## **Release Note**

**版本号：1.4.1**

**适用型号：X5S/X6**

**日期：2018-3-12**

### 1. dss 增加 url 类型，支持更多应用

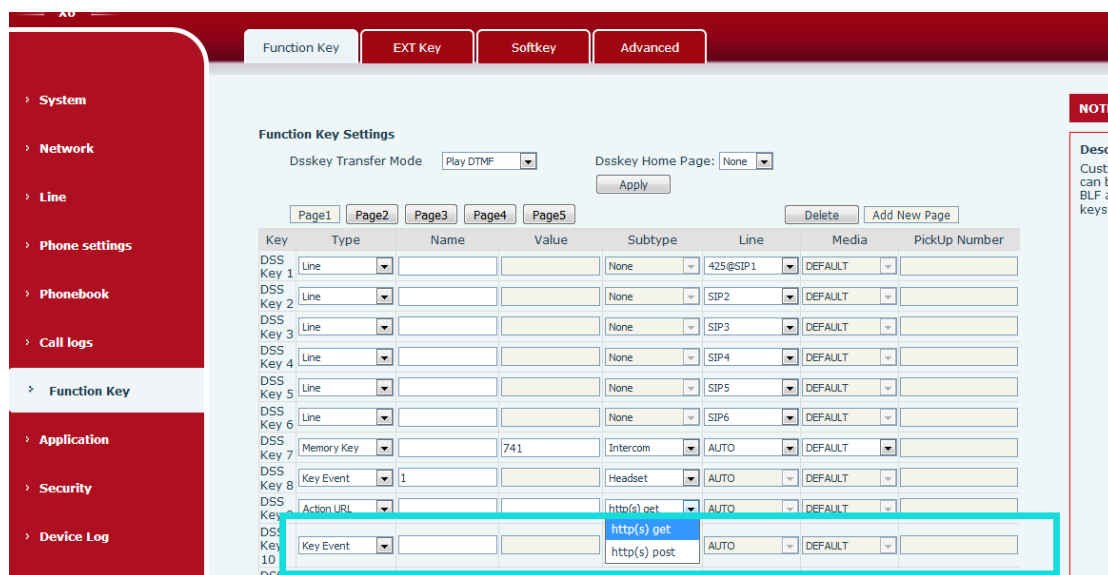
**功能描述：**DSS 类型增加一个 Action 类型，子类型为 HTTP GET, HTTP POST。用户按下该 DSS 的时候，系统发起 HTTP Get/Post 请求。网页配置如下：

DSS Action URL 默认 led 是灭状态。发起请求后，根据响应的结果，来点不同的灯，表示成功或者失败。请求后收到 200 OK, 表示响应成功。Led 绿灯闪烁 3 次。（快闪频率）请求后失败，或者超时（建议超时时间不超过 3 秒，可以实际操作时看下效果）。Led 红灯闪烁 3 次。（快闪频率）

### 2. 支持 LAN 口设置独立的 802.1p 优先级

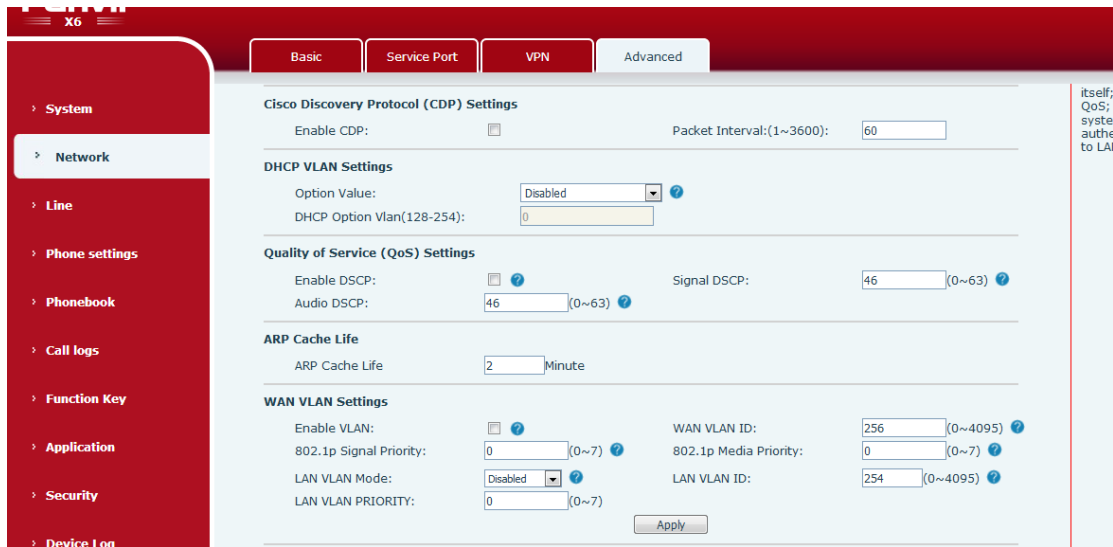
**功能描述：**增加 LAN Port 的 802.1p 配置项，所有从 LAN 的包通过 WAN 口的时候，都带上设置的 vlan tag 和 802.1p 优先级。

Web 网页设置如图：
